监 理 通 知 单

工程名称: 山东临沂华东有色金属城 8.2MWp 分布式并网光伏发电项目

编号: JL011

事由: 电缆桁架吊装出现的质量及安全隐患

桁架梁安装严重倾斜

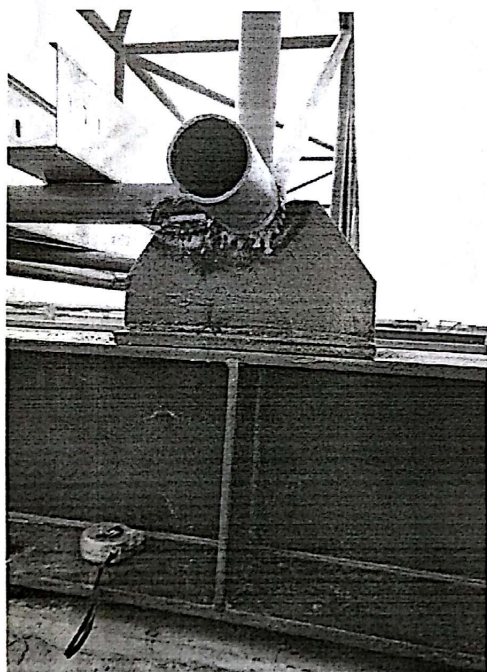
- 1、桁架梁安装平整度太差, 倾斜严重。
- 2、桁架梁、支座、化学植筋预埋的钢板不能可靠连接、焊接工艺较差、焊缝不符合图纸设计及规范要求。
- 3、桁架与支座连接不符合图纸设计及规范要求, 轴线位移偏差过大, 全部切割支座稳固桁架严重违反图纸设计及规程规范要求。

对于以上问题现已上报业主单位审核, 我方监理对于此野蛮施工的现象建议停工整改, 待以上质量问题整改闭环完毕后, 方可进行吊装桁架的作业, 如你单位仍拒不整改, 由此造成的损失由你单位自行承担。
